Stavba: **CENTRUM KOMPLEXNÍ PSYCHIATRICKÉ PÉČE BRNO**

Objekt: **Stávající Pavilon G část A, 1.PP**

Změna: Propoj mezi budovami A-F – statické úpravy

Příloha 01 pro ZL 036 úprava dveřního otvoru A-F 1PP - statika

1/ POHLED P1:

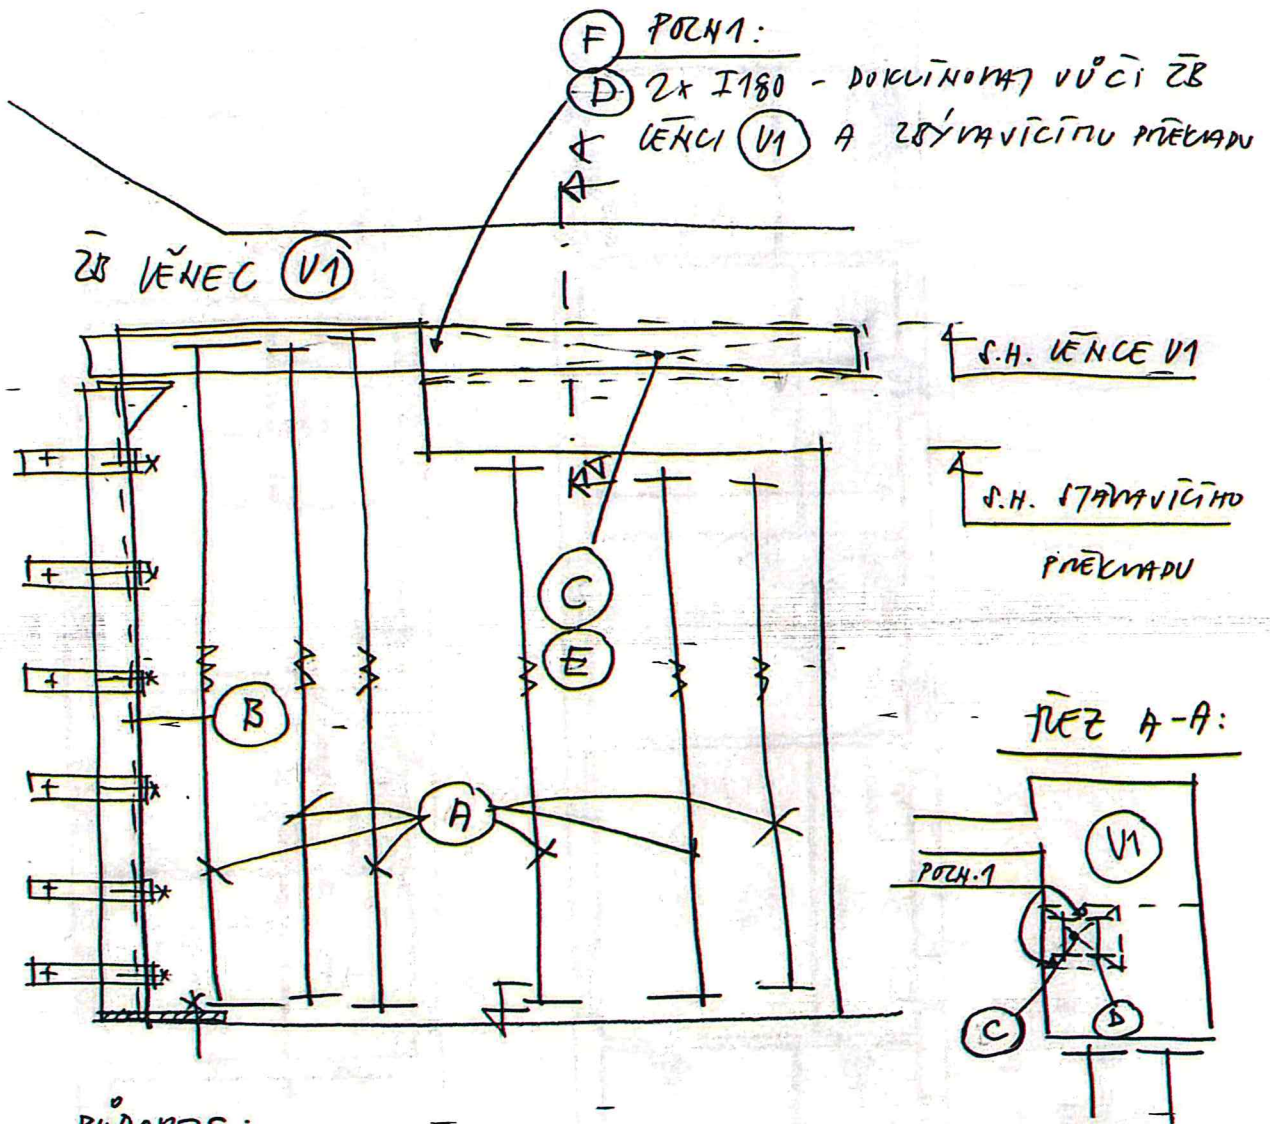
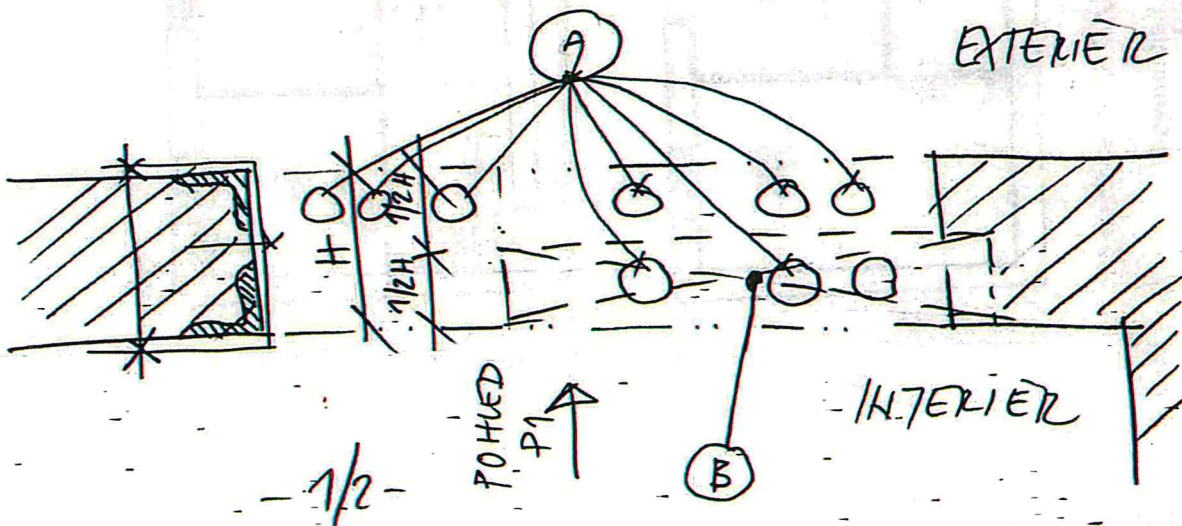
1/ - bude řádně podstojkován stávající překlad pod celou šířkou a pod $\frac{1}{2}$ šířky věnce V1 – ve schématu ozn. A

- bude provedeno zesílení ostění – ve schématu ozn. B

- bude vyřezána drážka do stávajícího překladu do $\frac{1}{2}$ šířky pro osazení nosníků 2x I180 – ve schématu ozn. C a D

- po osazení nosníků budou tyto doklínovány vůči věnci V1 a zbytku stávajícího překladu viz pozn. 1

2/ POHLED P1:

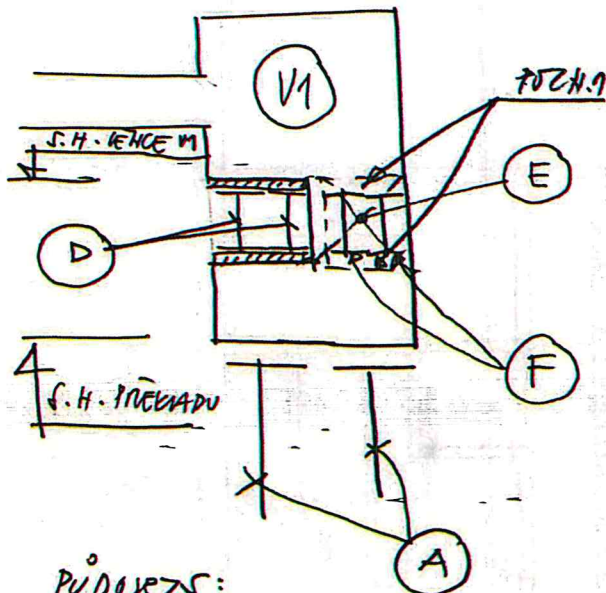
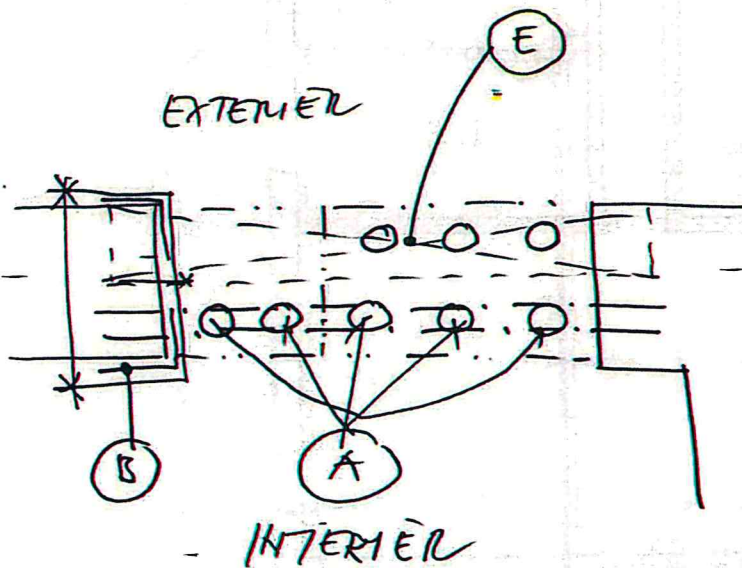
2/ - budou provedeny stojky pod novými ocelovými nosníky osazenými v bodu 1/ a odstraněny stojky z druhé poloviny podstojkování věnce V1 tak, aby mohly být osazeny zbývající nosníky I180

- bude vyřezána drážka do stávajícího překladu do $\frac{1}{2}$ šířky z druhé strany pro osazení zbývajících nosníků 2x I180 – ve schématu ozn. E a F

- po osazení nosníků budou tyto doklínovány vůči věnci V1 a zbytku překladu viz pozn. 1

3/

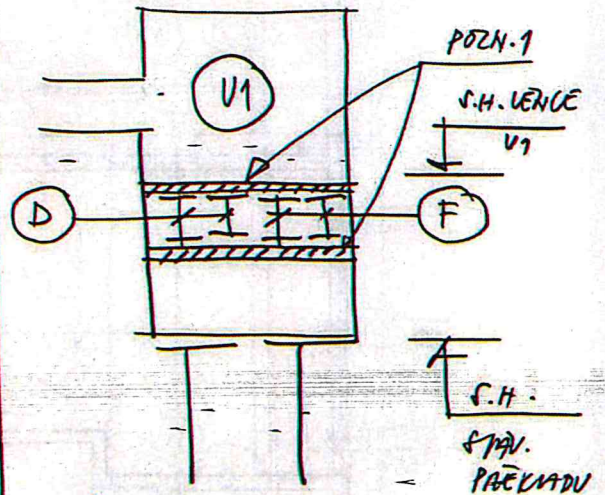
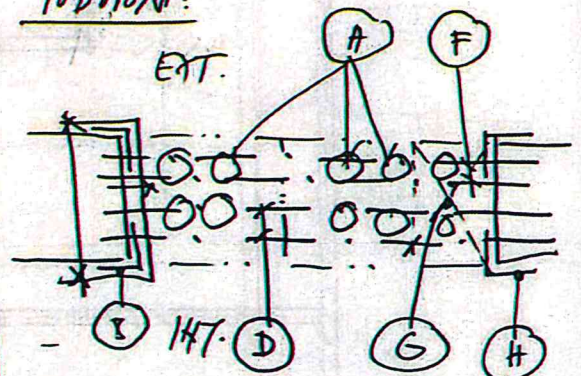
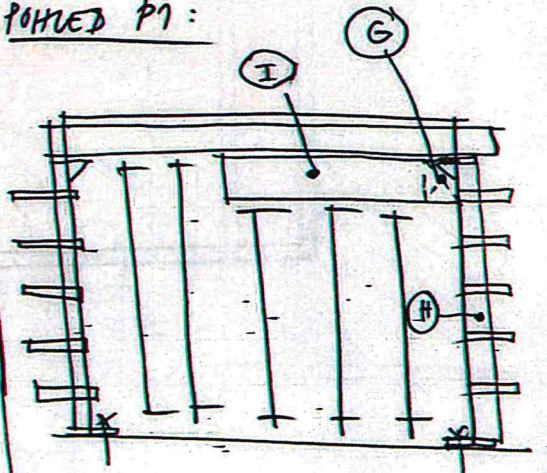
3/ - budou doplněny stojky pod novými ocelovými nosníky z bodu 2/

- bude vyřezána drážka pro osazení zesilujících L- profilů ostění - ve schématu ozn. G

- bude provedeno zesílení ostění – ve schématu ozn. H

- po aktivaci a doklínování nosníků vůči zesílení ostění budou stojky postupně odstraněny a bude odřezán zbytek ŽB překladu - ve schématu ozn. I
